BULLETIN DE GARANTIE

BG14-28E

DATE :	OCTOBRE 2014	SECTION :	ACCESSOIRES
EXPIRATION:	OCTOBRE 2016		
SUJET :	REPLACEMENT ET RELOCALISATION DU CAPTEUR OPTIQUE DU SYSTÈME AUTOMATIQUE DE DÉTECTION ET D'EXTINCTION DES INCENDIES

FIGURE 11: IDENTIFICATION DES COMPOSANTES ET CÂBLAGES

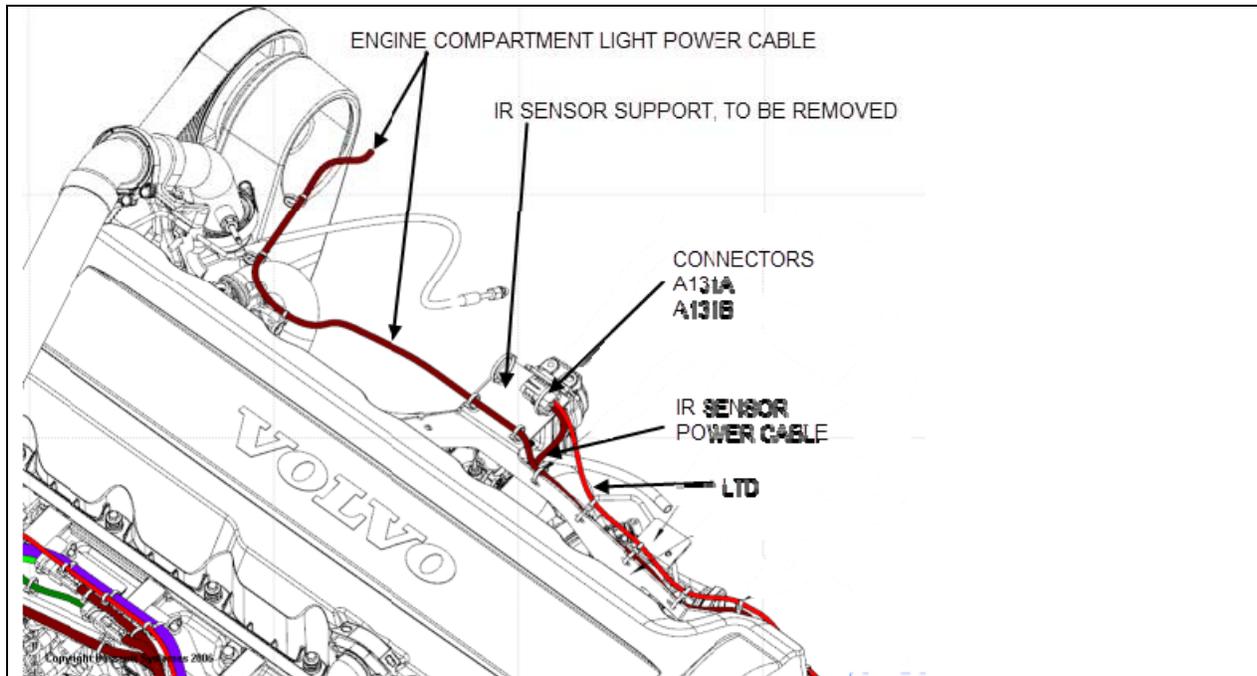
- 1) Localiser le capteur optique et le support au-dessus du turbocompresseur (FIGURE 11).
- 2) Débrancher les connecteurs A131A & A131B au capteur optique (A, FIGURE 12).
- 3) Couper les attaches de nylon le long du support et couper les attaches de nylon qui fixent le fil d'alimentation de la lumière du compartiment moteur (B, FIGURE 12).

FIGURE 12

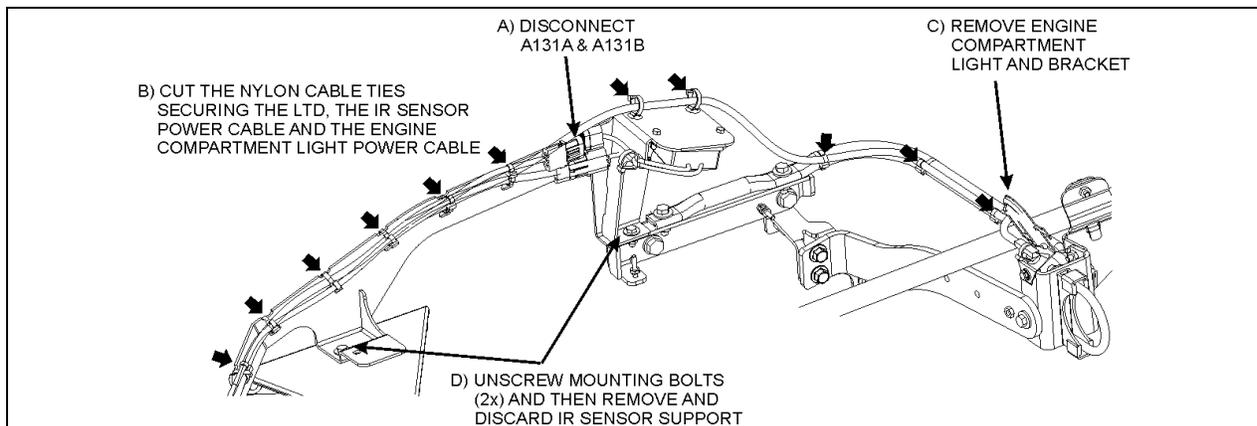
- A) déconnecter A131A et A131B.
- B) couper les attaches de nylon qui fixent le LTD, le câble d'alimentation du capteur optique et le câble d'alimentation de la lumière du compartiment moteur.
- C) retirer la lumière du compartiment et son support.
- D) dévisser 2 boulons de montage puis retirer et jeter le support du capteur.

- 4) Retirer et jeter la lumière du compartiment moteur et son support (C, FIGURE 12).
- 5) Retirer et jeter le support du capteur optique (D, FIGURE 12).

FIGURE 13 : Dévisser le boulon au support du tuyau d'admission d'air du turbo

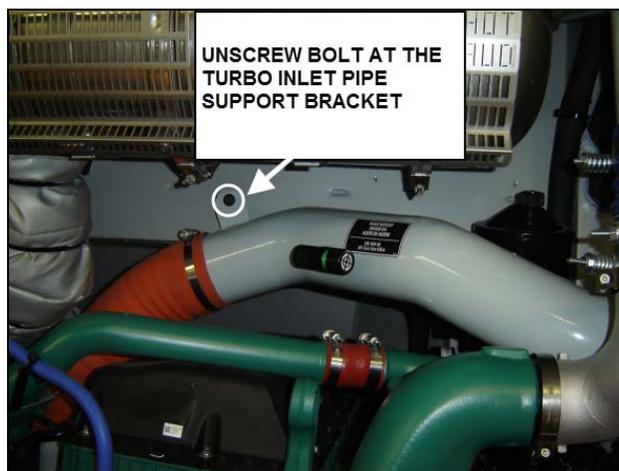
- 1) Dévisser le boulon au support du tuyau d'admission d'air du turbo (FIGURE 13).
- 2) Installer le nouveau capteur optique sur le nouveau support 406701 (FIGURE 13). Installer l'assemblage sur le support du tuyau d'admission d'air tel que montré à la FIGURE 14. Le capteur optique doit être orienté de façon à ce que les fils électriques soit vers l'arrière du véhicule.

FIGURE 14

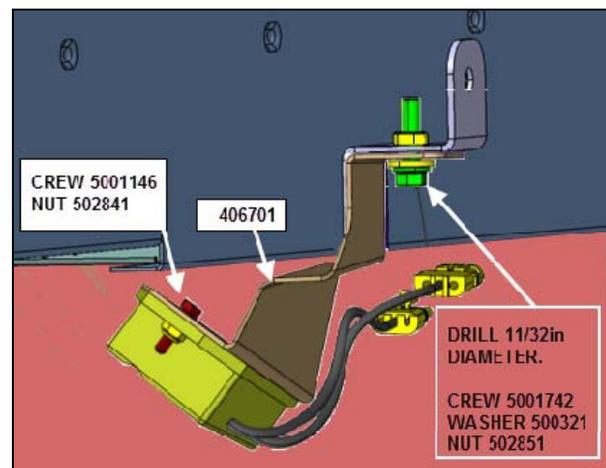
- vis 5001146
- écrou 502841
- support 406701
- percer dia. 11/32"
- vis 5001742
- rondelle 500321
- écrou 502851

FIGURE 15

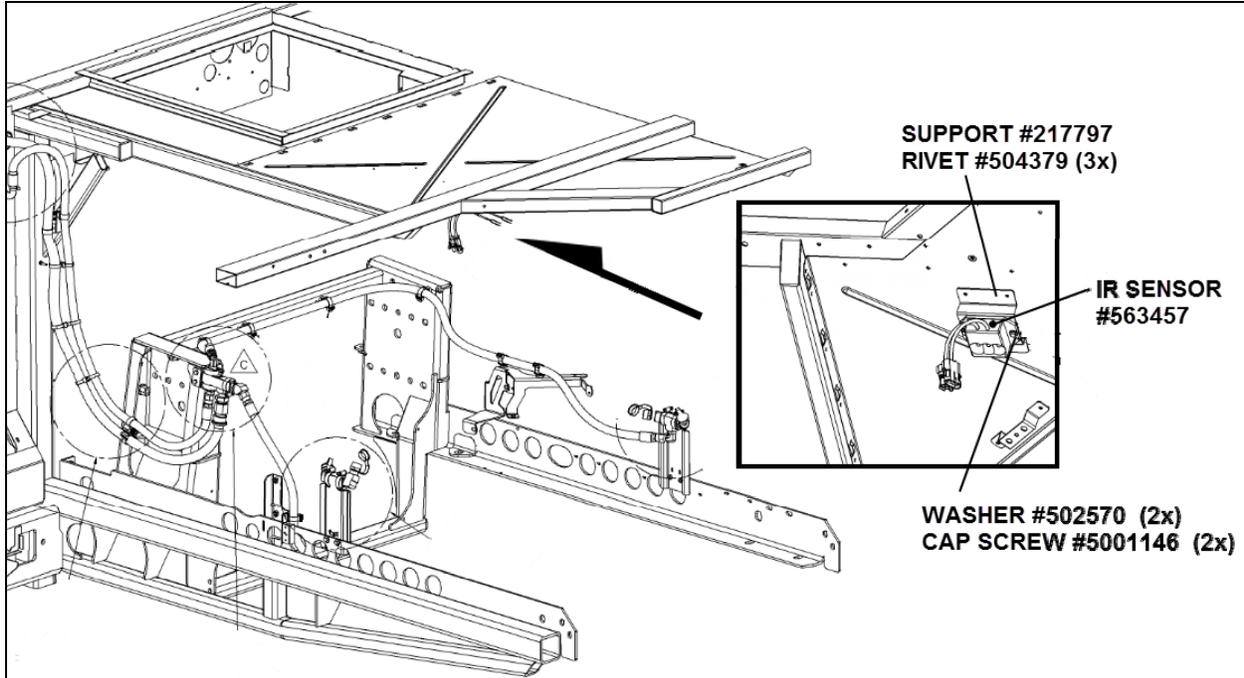
- 1) Installer le nouveau capteur optique au nouvel emplacement tel que montré (FIGURE 15). Le support du capteur optique sera fixé sur la tôle d'acier inoxydable située au-dessus du moteur.

FIGURE 16 : SUPPORT 217797

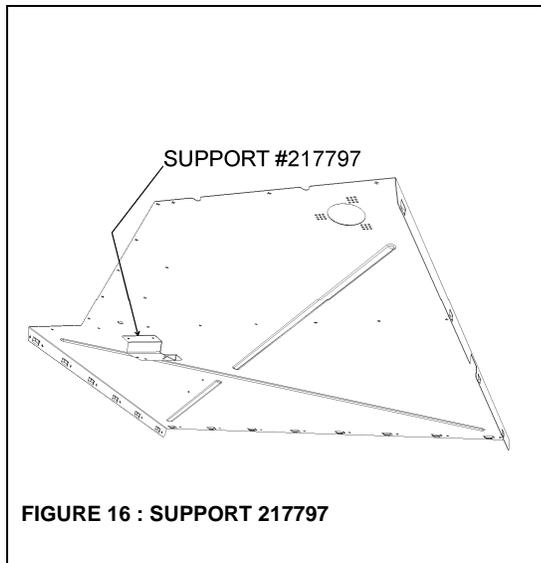
- 2) Installer le support 217797 (voir FIGURE 16). Localiser le support selon les mesures indiquées (FIGURE 17).
- 3) Effectuer un pré-perçage de 7/32" pour l'installation du support. Fixer le support en utilisant trois pop rivets 504379.

FIGURE 31

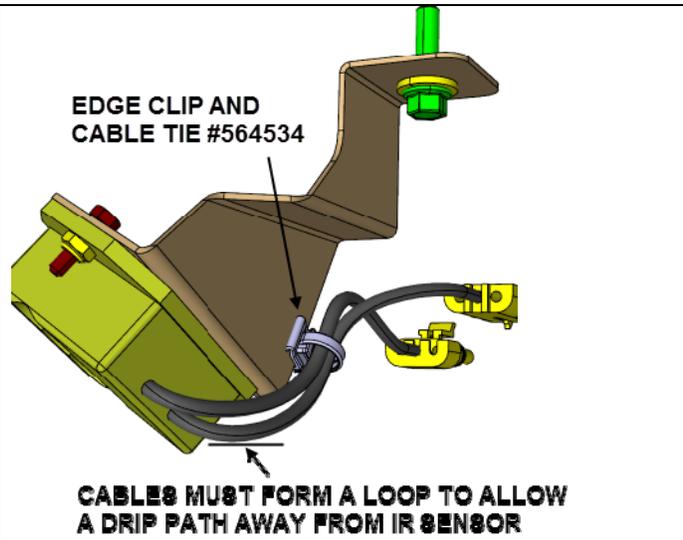
- attache d'arête 564534
- il est important de former une courbe vers le bas dans le câblage afin que l'eau ne s'écoule pas en direction du capteur.

- 3) Brancher le câblage interface au capteur optique. Fixer les connecteurs du capteur tel que montré (FIGURE 31 et FIGURE 32) en utilisant 5 vis 501017 (pré-perçage diamètre= 1/8 po), 5 rondelles plates 500964, 5 bases pour attache de nylon 504013, 5 attaches de nylon 504637 et 1 attache d'arête 564534. Il est important de former une courbe vers le bas dans le câblage afin que l'eau ne s'écoule pas en direction du capteur.

FIGURE 34 : ATTACHER LES CONNECTEURS SUR LES CÂBLAGES EXISTANTS

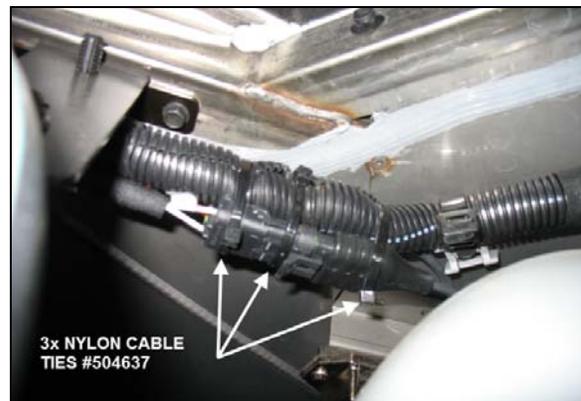
- 2) Brancher le câblage interface au capteur optique (FIGURE 33).
- 3) Fixer les connecteurs du capteur à l'aide de trois attaches de nylon 504637 sur les câblages existants. Les fils électriques du capteur optique doivent former une courbe vers le bas afin que l'eau ne s'écoule pas en direction du capteur (FIGURE 33, FIGURE 34).
